16. ESTACIONAMIENTO PARA EMPLEADOS.

## DICTAMEN DE ESTABILIDAD Y SEGURIDAD ESTRUCTURAL

- Nombre: **ESTACIONAMIENTO PARA EMPLEADOS DEL SNDIF**
- Uso: Estacionamiento.
- Clasificación: B2
- Ubicación: Prolongación Uxmal No. 981, Col. Santa Cruz Atoyac, C.P. 03310, Del Benito Juárez, Ciudad de México.
- Zona Geotécnica: III

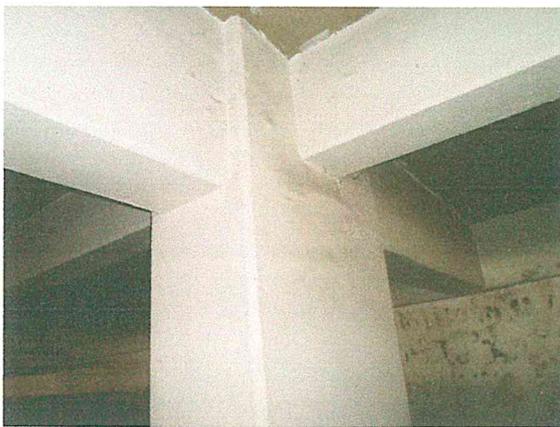
Foto 5. Nodo de marcos rígidos de concreto armado, sin afectación estructural.

Foto 6. Losas, traveses y columnas de concreto armado, sin afectación estructural.

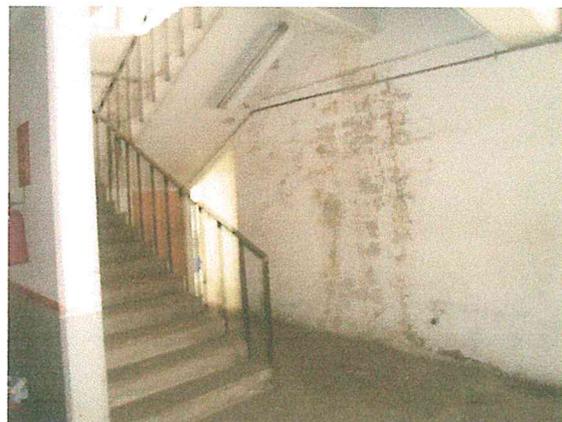
Foto 7. Rampa vehicular de concreto armado, sin afectaciones estructurales.

Foto 8. Muros y losa de la escalera, sin afectación estructural. Solo en el muro del fondo se aprecia humeado en el muro que viene a ser de la fachada.
